工程指示 / 要求簡箋(E.I.)

工程指示編號：EI / 2321 / 20

工程名稱：亞皆老街中電

工程項目：佛沙窗 百葉位置企料加 鋁角封篤

J-852 亚皆老街中电 预制窗包装保护示意图-5

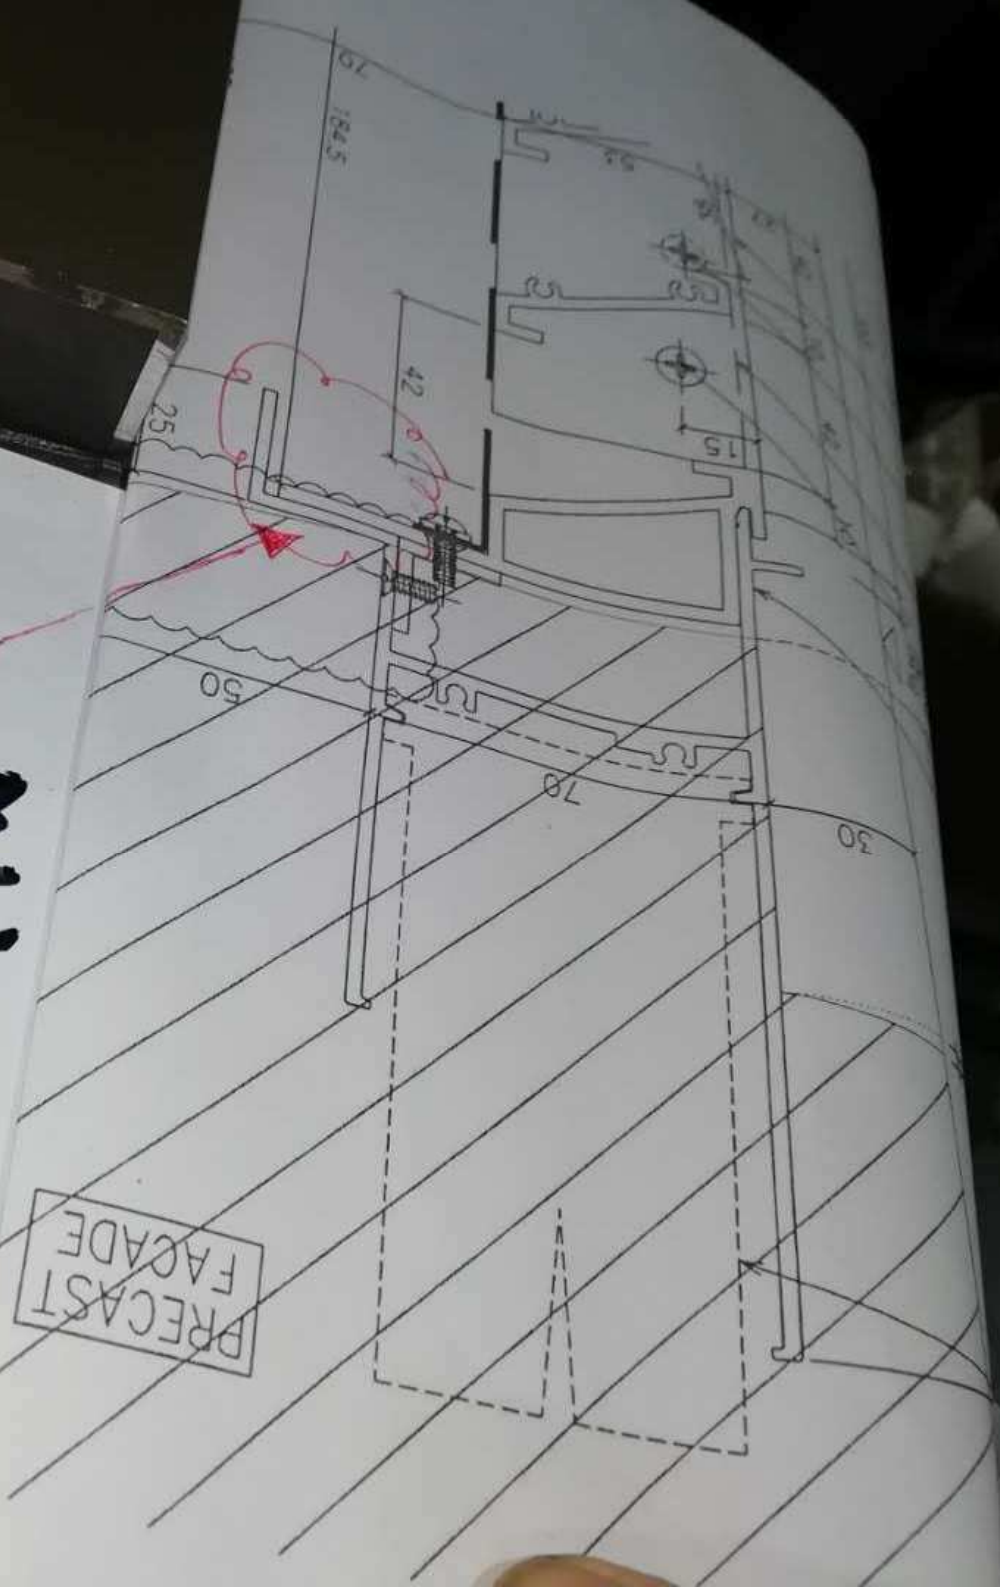
因生產鋁窗工藝，此位置會留有空洞。

加 鋁角封篤

↑  
此洞如何  
密封. 防水泥  
进入?

請按相片做法，需要加上鋁角封口，避免石矢漿走進企料，謝謝

2/6002交预制场实状

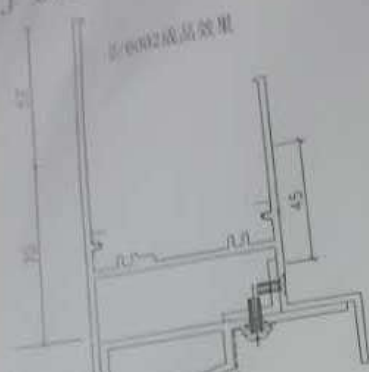
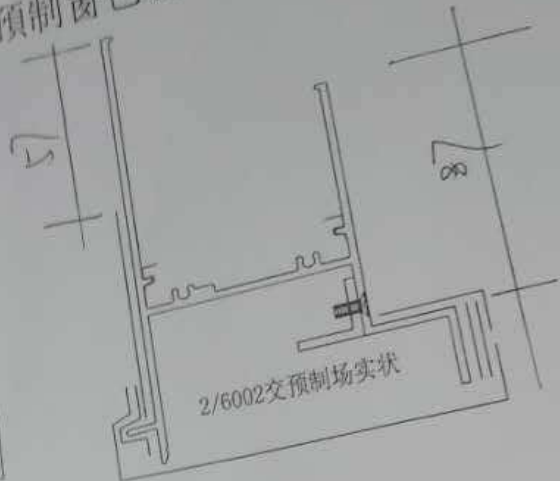
请速确认此部分窗型的  
 的保护方法是否正确?

3/6002交预制场实状

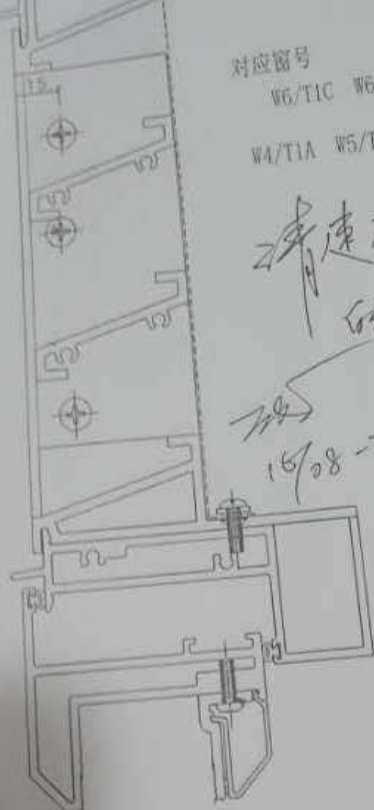
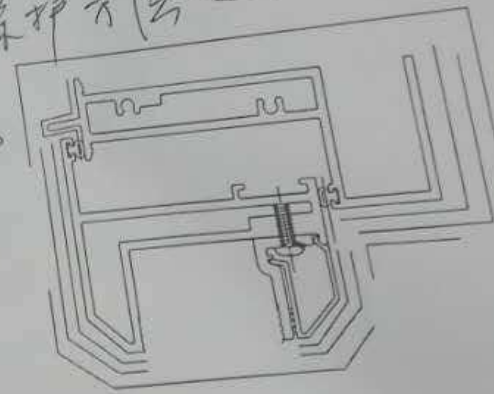
↑  
 此洞如何封防水泥  
 进入?

↑  
此洞如何  
封. 防水泥  
进入?
